**AVIS RELATIF À LA PROTECTION
CONTRE LES EVENTUELS EFFETS NOCIFS ET NUISANCES
PROVOQUÉS PAR LES RAYONNEMENTS NON IONISANTS
GÉNÉRÉS PAR DES ANTENNES ÉMETTRICES STATIONNAIRES**

Commune : MONS - Exploitant : PROXIMUS

Référence exploitant : 65OBO_00

Rapport n° 1540 / 2025

Figure 1 : Vue en plan des lieux de séjour et des points de contrôle

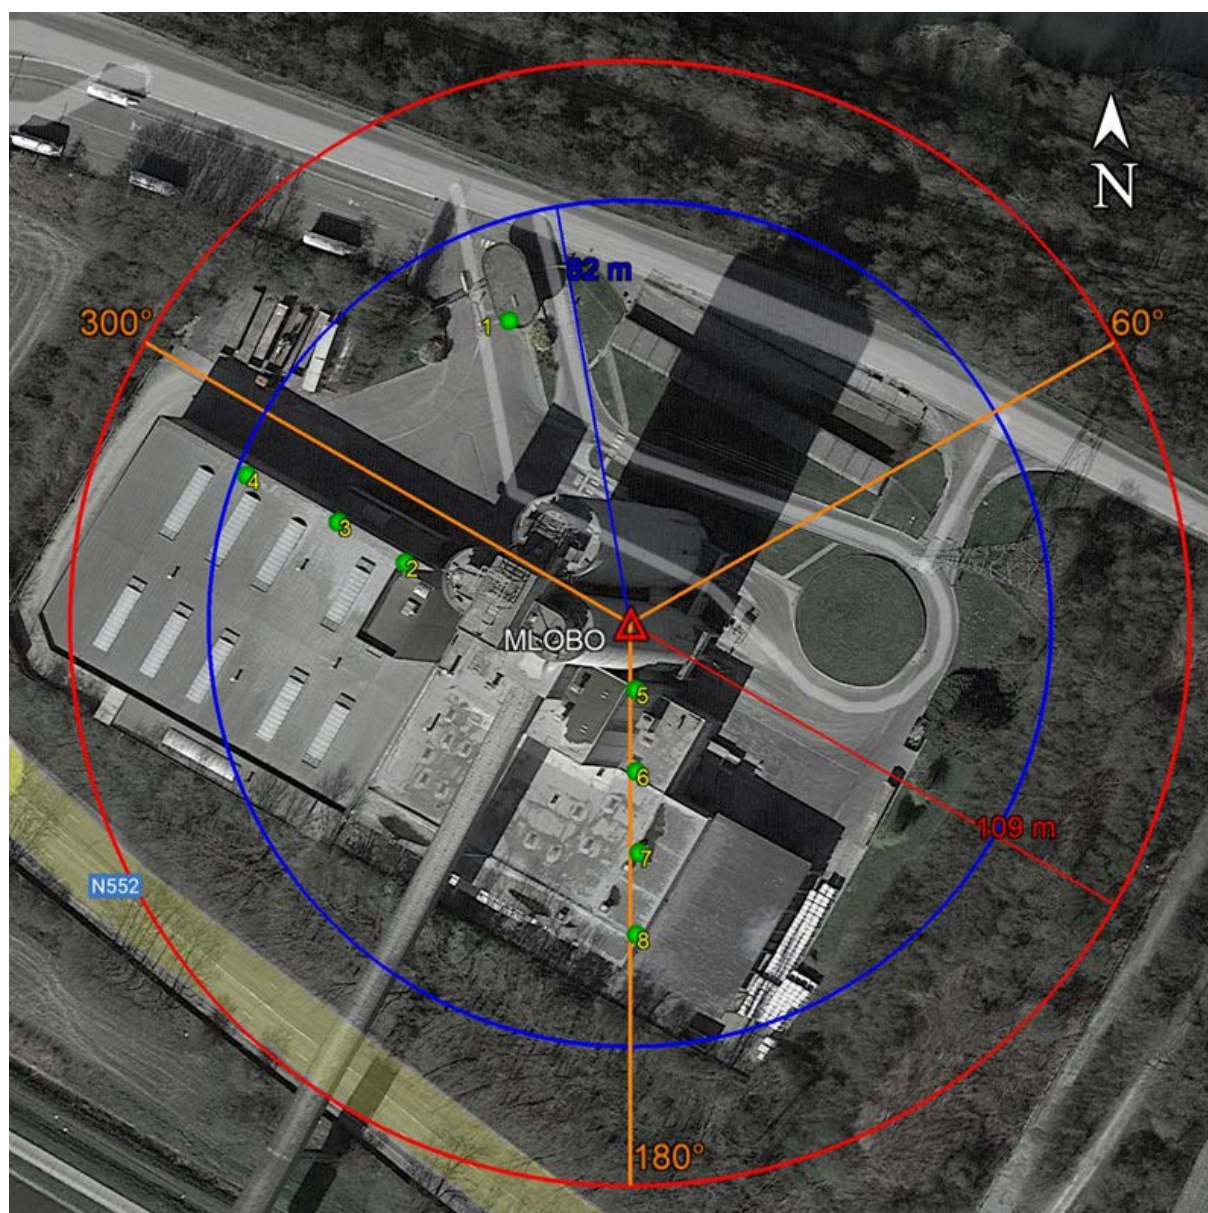
N° point de contrôle	LS	Atténuation (dB)	Indice d'exposition relatif à la limite par installation IE_i
7	LS7	3,0	0,009
8	LS7	3,0	0,008
2	LS2	3,0	0,008
6	LS6	3,0	0,007
3	LS2	3,0	0,007
4	LS2	3,0	0,005
1	LS1	3,0	0,003
5	LS5	3,0	0,000

En ce qui concerne les antennes de l'installation mentionnées dans le tableau 1, la distance maximale à laquelle la limite pourrait être atteinte, à l'extérieur, est égale à 108,1 m. S'il n'y a pas de LS à une distance inférieure, les antennes respectent forcément la limite d'immission.

Dans le cas des LS situés à l'intérieur des bâtiments, une atténuation d'obstacle est prise en compte et il en résulte que la distance maximale à laquelle la limite pourrait être atteinte se réduit à 81,5 m.

Les résultats de l'évaluation décrite au paragraphe 4 indiquent que les antennes émettrices stationnaires de l'installation faisant l'objet du présent avis ne produisent pas, dans un lieu de séjour, un rayonnement électromagnétique maximum supérieur aux limites fixées à l'article 4 du décret.

En conclusion, les antennes émettrices stationnaires faisant partie de l'installation référencée dans le paragraphe 2 et dont les caractéristiques techniques sont résumées dans le tableau 1 **respectent les limites d'immission** fixées à l'article 4 du décret du 8 décembre 2022 (M.B. du 16.12.2022) modifiant le décret du 3 avril 2009 relatif à la protection contre les éventuels effets nocifs et nuisances provoqués par les rayonnements non ionisants générés par des antennes émettrices stationnaires.

Figure 2 : Vue en plan des installations d'antennes dans un rayon de 300 mètres autour de l'installation faisant l'objet de la demande d'avis

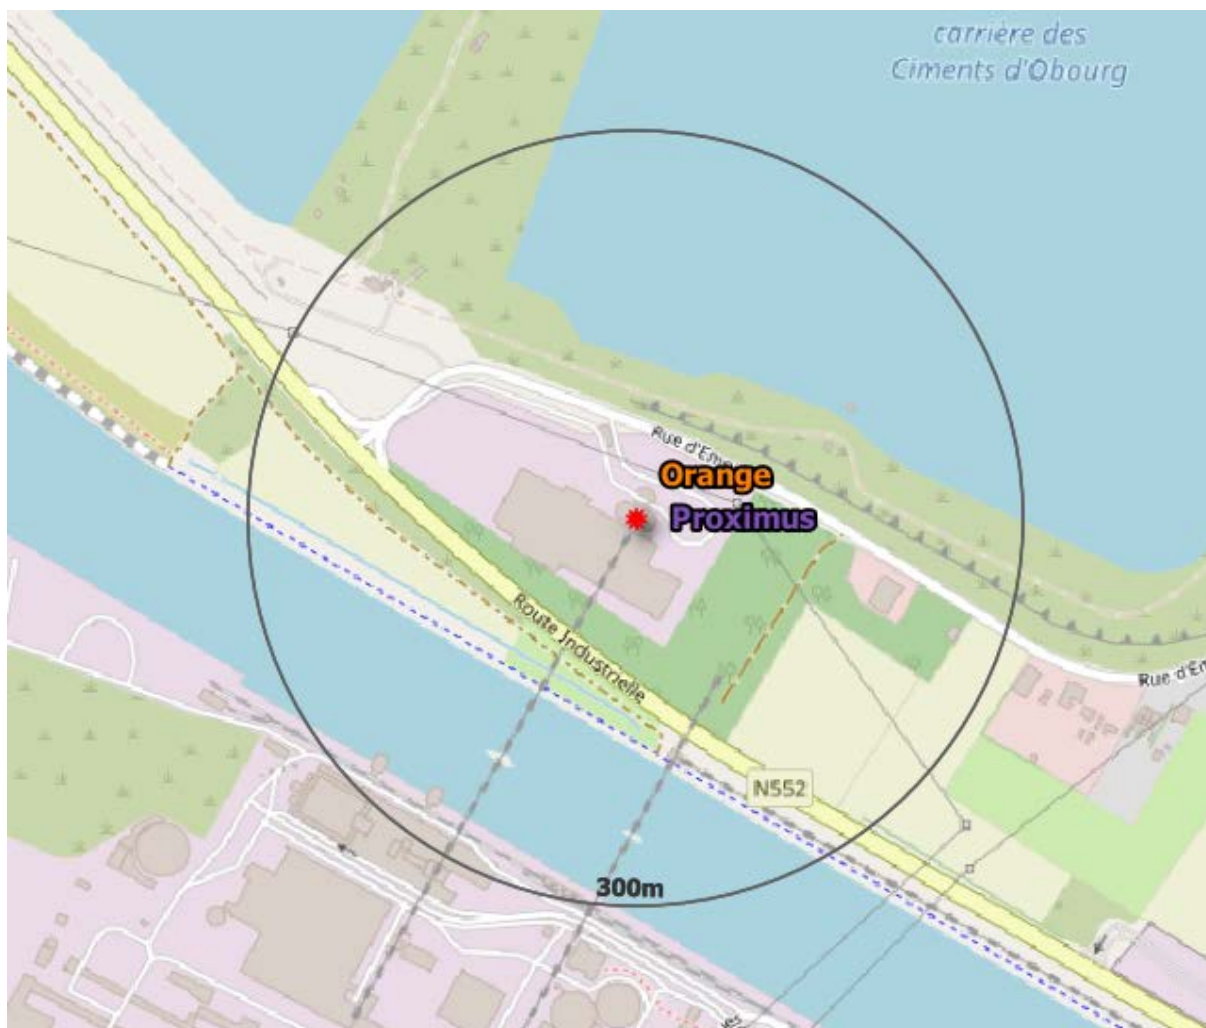
- il y a au plus 4 installations d'antennes émettrices stationnaires présentes dans la zone d'évaluation de 300 mètres de rayon représentée dans la figure 2, y inclus l'installation référencée dans le paragraphe 2 : la limite cumulative définie à l'article 4, §2 du décret est nécessairement respectée dans les lieux de séjour à l'intérieur de la zone d'évaluation de 300 mètres de rayon ;

- b) il y a exactement 5 installations d'antennes émettrices stationnaires présentes dans la zone d'évaluation de 300 mètres de rayon représentée dans la figure 2, y inclus l'installation référencée dans le paragraphe 2 et il existe, pour 3 ou 4 de ces installations, un avis attestant le respect de la limite abrogée de 3 V/m : la limite cumulative définie à l'article 4, §2 du décret est nécessairement respectée dans les lieux de séjour à l'intérieur de la zone d'évaluation de 300 mètres de rayon ;

- c) dans tous les autres cas, il a été vérifié que la limite cumulative définie à l'article 4, §2 du décret n'est pas dépassée dans les lieux de séjour sur base du nombre d'installations localisées dans la zone d'évaluation de 300 mètres de rayon représentée dans la figure 2, de leur localisation ainsi que des données inscrites dans la figure 1 et au paragraphe 4 du présent avis et dans les avis attestant le respect de la limite par installation ou de la limite abrogée de 3 V/m relatifs aux autres installations reprises dans la figure 2.

Compte tenu des considérations ci-dessus, il apparaît que l'intensité du rayonnement électromagnétique généré, dans les lieux de séjour situés dans un rayon de 300 mètres autour de l'installation référencée dans le paragraphe 2, par l'ensemble des antennes émettrices stationnaires de l'ensemble des exploitants du même site d'antennes émettrices stationnaires respecte la limite fixée à l'article 4, § 2 du décret.
